<b>Změnový list číslo 175</b>	
<b>Identifikace akce</b>	
Název akce:	Výstavba Multifunkční sportovní a kulturní haly v Brně
Číslo akce SMVS:	-
Objednatel:	I. Statutární město Brno II. ARENA BRNO, a. s. III. Brněnské komunikace a.s. IV. Teplárny Brno, a.s.
Zastoupen:	Objednatelem
Zhotovitel:	HOCHTIEF CZ a.s., Plzeňská 16/3217, 150 00 Praha 5
TDI:	-
Projektant:	Projektová dokumentace 1 - Arch.Design, s.r.o. a A PLUS a.s. Projektová dokumentace 2 - PK OSSENDORF s.r.o.
<b>Předmět změnového listu</b>	
Otvory ve stropě a schody R1-R7	
<b>Část díla dotčená změnovým listem</b>	
D.1.1-3 ASŘ	
Zařazeno pod objednatele Arena MK	
Popis změny, popis technického řešení	
<b>Původní řešení dle smluvní (tendrové) dokumentace :</b>	
Původní řešení podle Projektové dokumentace 1 bylo změněno ZL č. 30 – Vynechání stropů pro schodiště mezi 1.NP a 2.NP.	
<b>Nové řešení :</b>	
Změnou dochází ke zrušení ZL č. 30 návratu k Původnímu řešení (stropu mezi řešenými prostory v 1.NP a 2.NP bez schodiště) – doplňují se stropy vč. ocelové konstrukce, betonáže a statického posouzení na základě úpravy dispozic.

**ZL 175 - Otvory ve stropě a schody R1-R7**

**Zpracování změny – doplnění stropů**

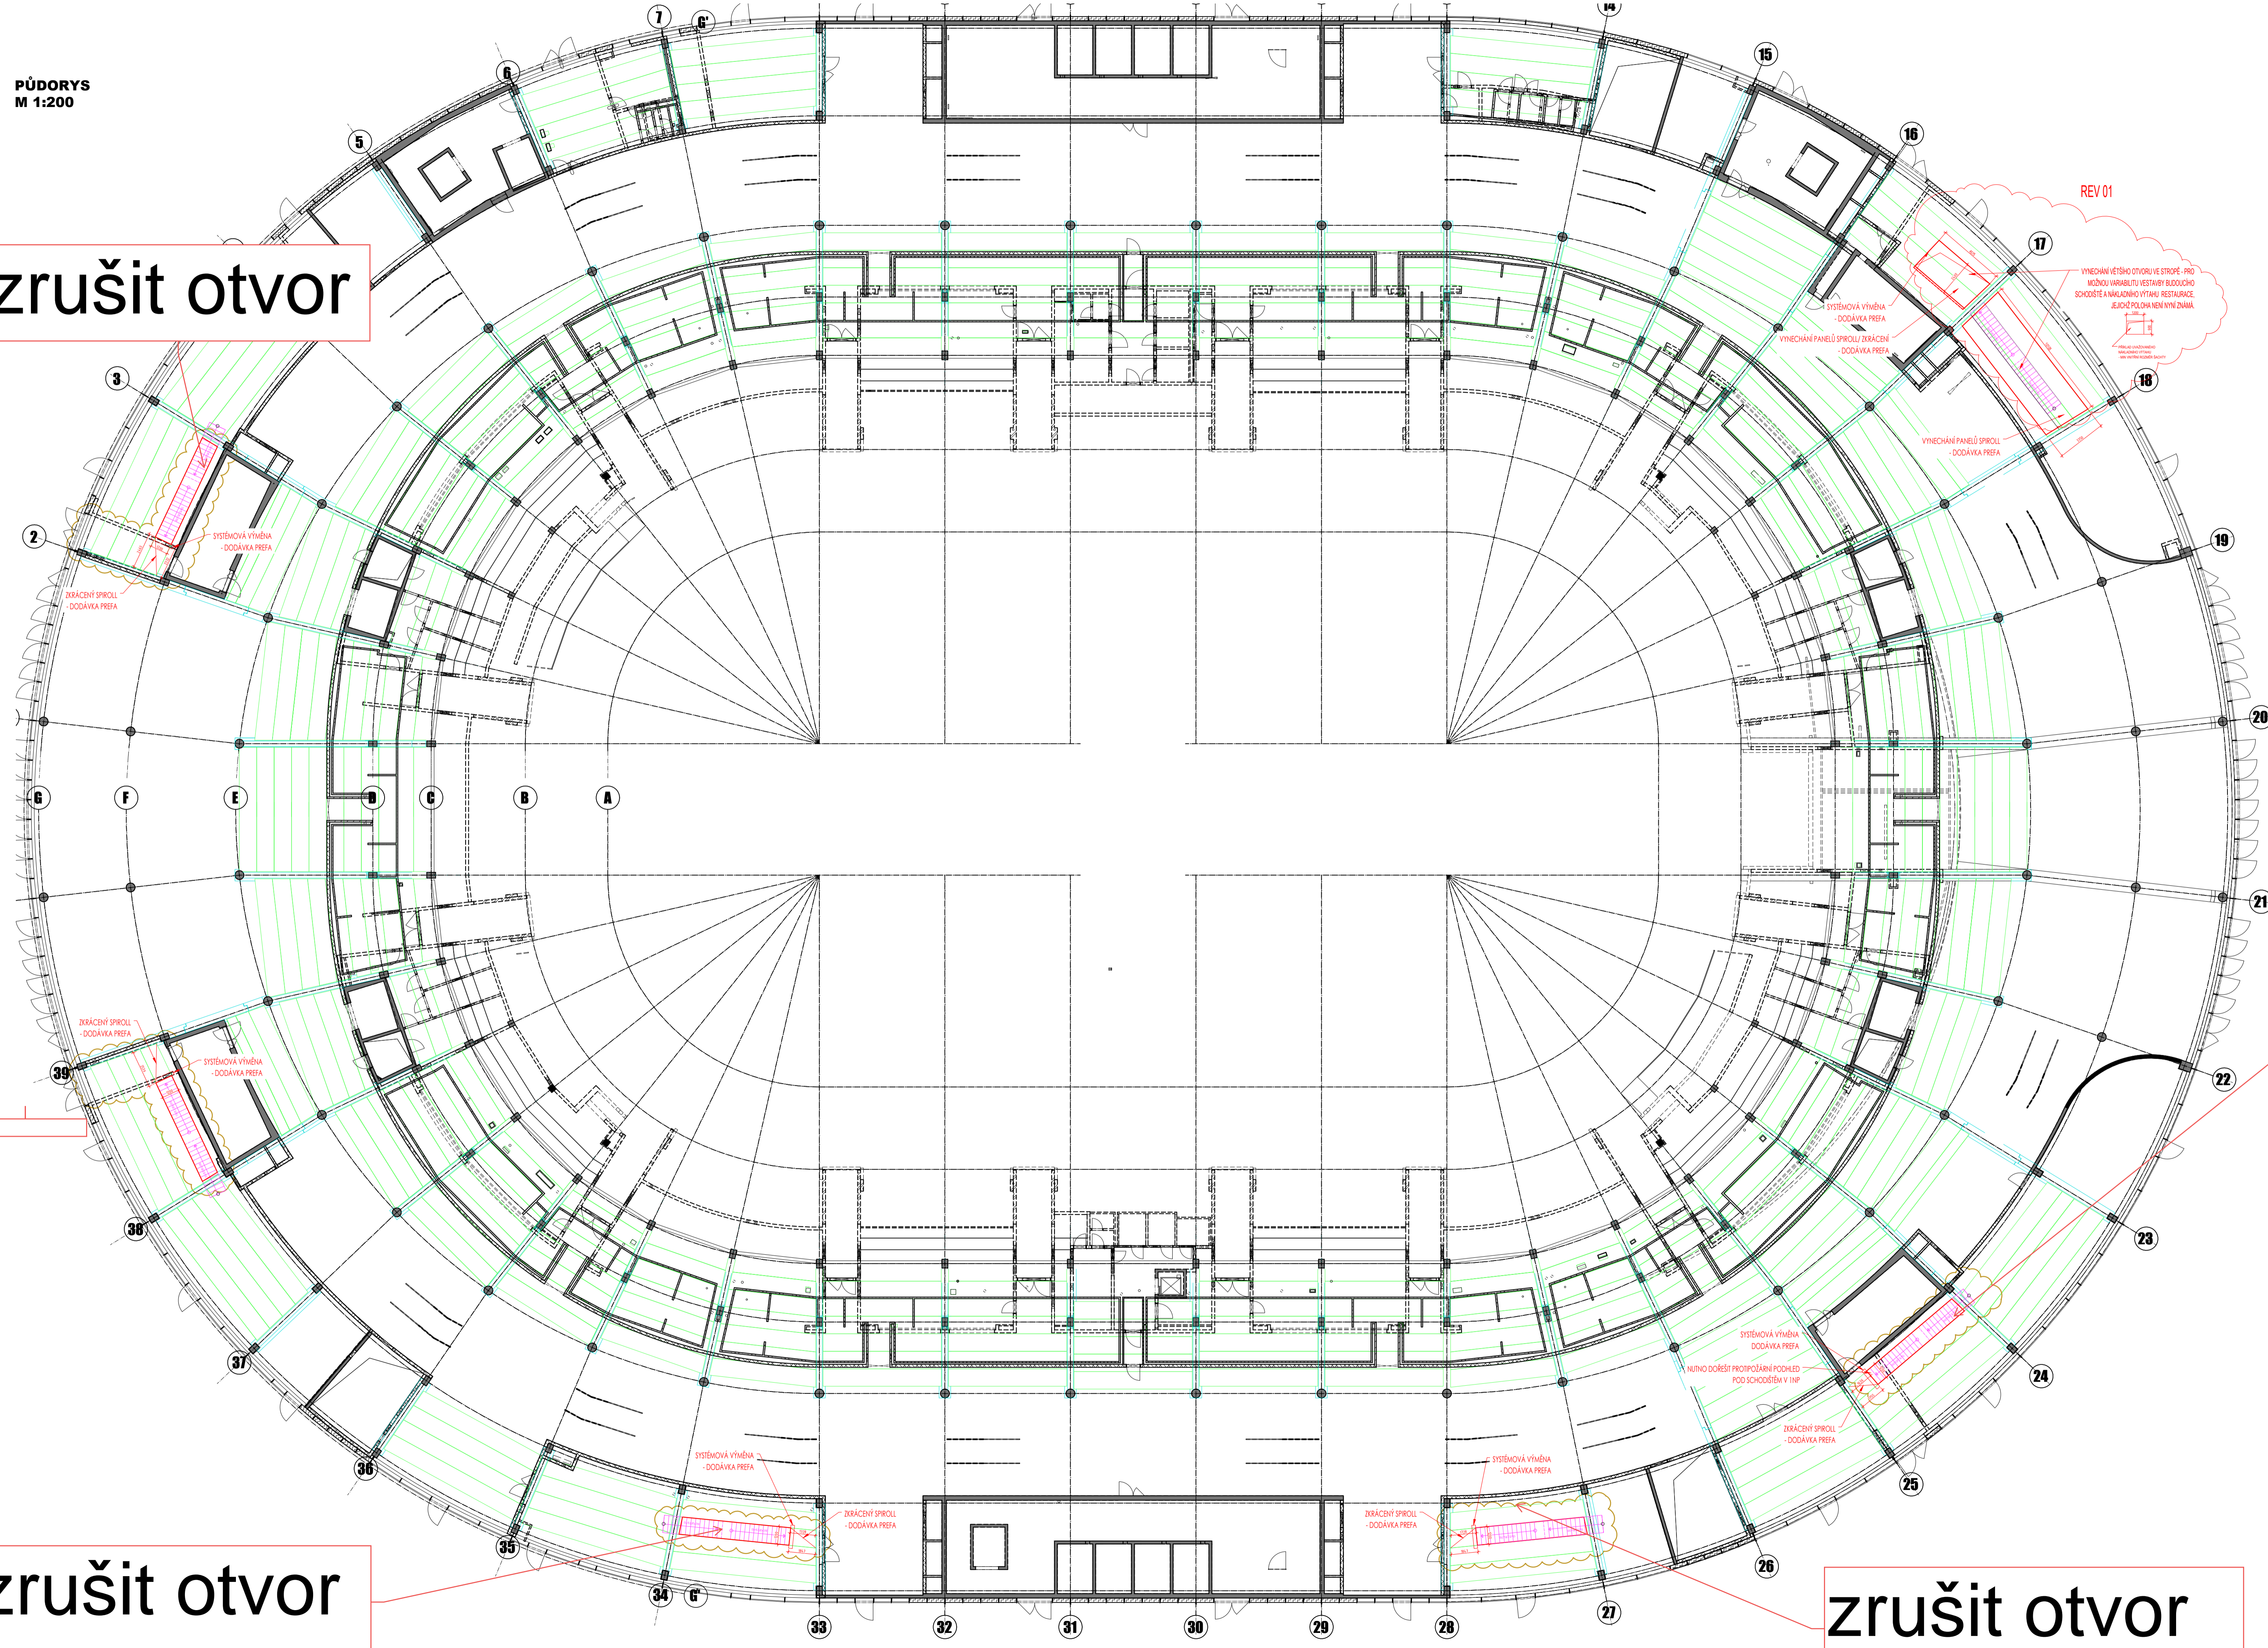
1. zrušení vertikálního propoje R2, R3 a R5
2. Doplnění konstrukčních vrstev podlahy a propojovacího schodiště v R1 a R4

zrušit otvor

zrušit otvor

zrušit otvor

zrušit otvor

**VÝPOČET PROVOZNIHO SCHODIŠTĚ FITOUT MEZI 1NP/2NP**

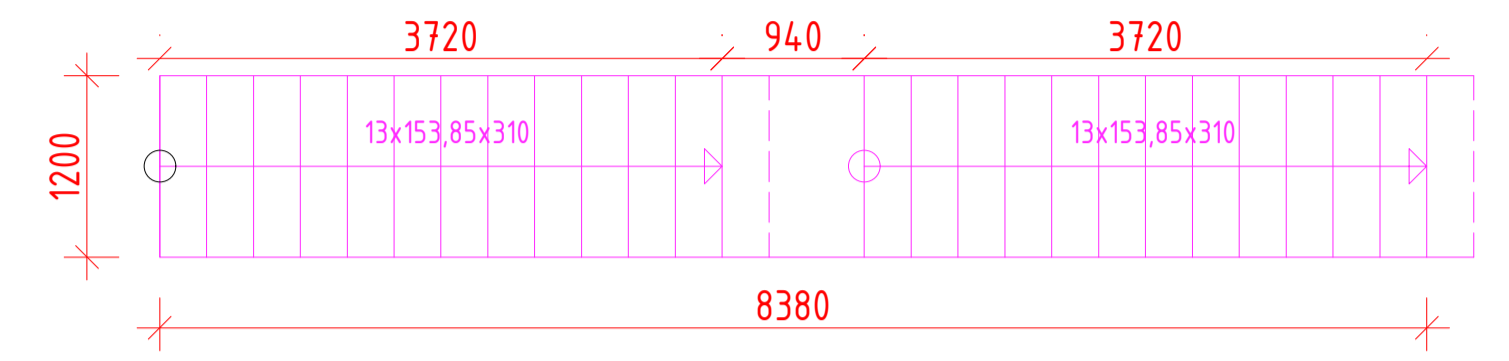
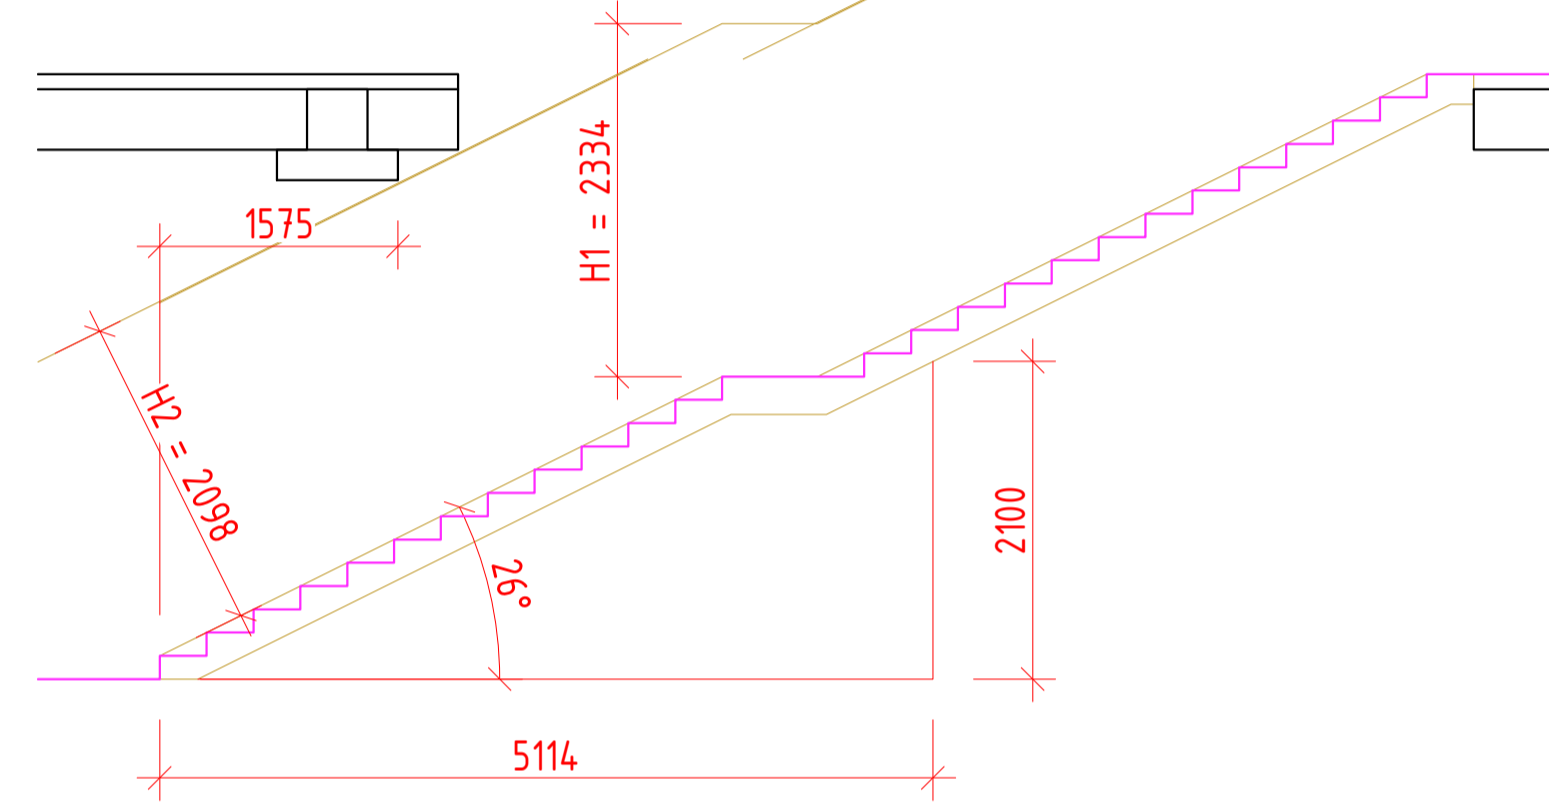
KONSTRUKČNÍ VÝŠKA SCHODIŠTĚ 4,0 m  
1NP 0,000  
2NP +4,000  
ŠÍŘKA RAMENE SCHODIŠTĚ 1000 mm  
POČET STUPŇŮ  
4000/160 = 25  
26 STUPŇŮ  
4000/16 = 250,00 mm  
VÝPOČET ŠÍŘKY STUPŇE  
2a + b = 1620 mm  
2x153,85 + b = 1620  
b = 312,3 mm → 310 mm  
NAVŘEZENÉ SCHODIŠTĚ 2x 13x153,85x310

PODCHODNÁ VÝŠKA H1  
H1min = 1500+150/cos α(1) =  
= 1500/0,939692628 =  
= 2334 mm  
PRŮCHODNÁ VÝŠKA H2  
H2min = 1750 + 150/cos α(2) =  
= 2098 mm
